ALLEGATO 1.

ELENCO ULTERIORI PRESCRIZIONI E TEMPISTICHE DI ADEGUAMENTO

Schema di flusso dei liquami e digestati e legenda

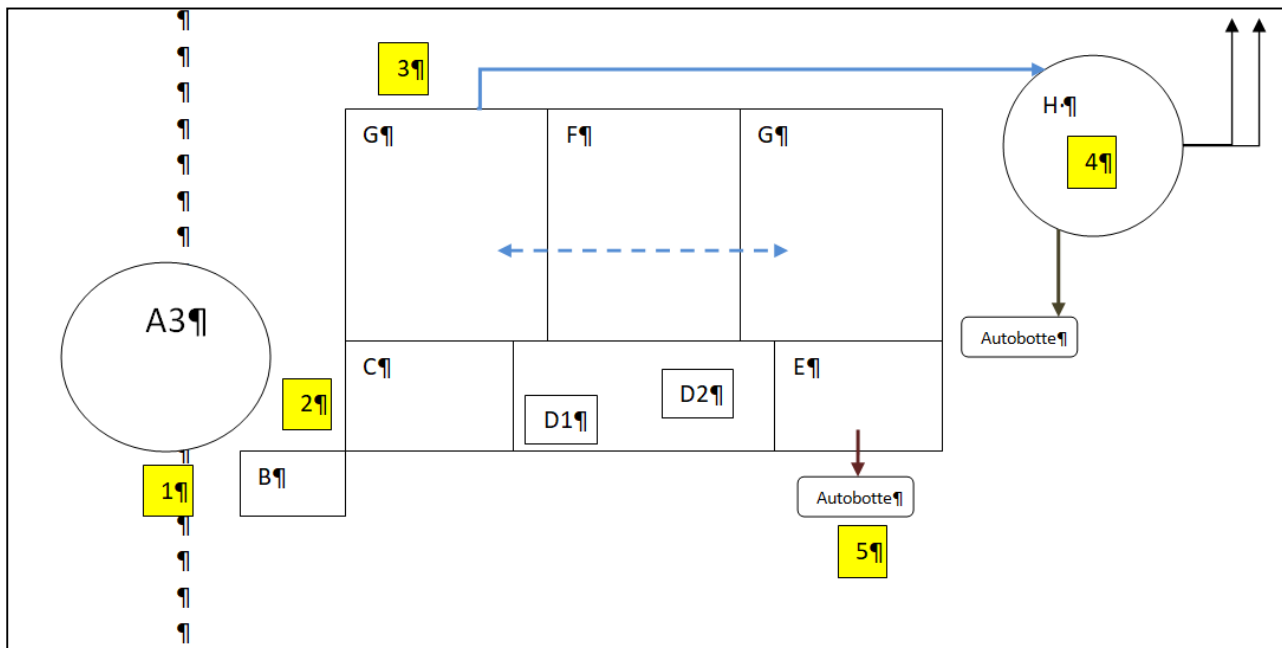
La tubazione sotterranea unica nel tratto centrale va separata per distinguere i due flussi del liquame in andata verso l'impianto di biogas e del digestato in ritorno verso gli stoccaggi al fine di non mescolare i due reflui.

Mettere un contatore per tenere monitorati i volumi in entrata/uscita del digestato tra: <ul style="list-style-type: none">• il terzo digestore (A3) e la vasca (H) in modo da misurare il volume di digestato tq che passa direttamente nel caso di fermo impianto di depurazione;• la vasca del digestato "denso" (E) e la vasca (H);• le vasche del digestato "depurato" (G) e la vasca (H);	Entro 1 anno	Informare via pec termine lavori Città metropolitana, Arpav, Comune di Cona

<ul style="list-style-type: none"> un contatore nella vasca (H) per misurare i volumi di digestato in uscita verso le vasche (L) e (N); <p>I dati raccolti andranno riportati nel PMC.</p>		
<p>Il prelievo del digestato deve essere fatto da personale specificatamente formato e si dovrà sempre allegare copia del verbale di campionamento.</p> <p>I prelievi a Sista Alta devono essere fatti nei seguenti punti indicati nello schema grafico successivo:</p> <ol style="list-style-type: none"> digestato tq in uscita dal terzo digestore (A3): punto prelievo 1; digestato separato solido: punto prelievo 2 digestato “depurato” vasca (G): punto prelievo 3 digestato stoccato vasca (H): punto prelievo 4 digestato “denso” vasca (E): punto prelievo 5 <p>Ulteriori punti di prelievo:</p> <ol style="list-style-type: none"> Cordenazzetti, digestato stoccato vasca (L): punto prelievo 6 Cà Ubaldo, digestato stoccato vasca (N): punto prelievo 7 	Immediatamente eseguibile
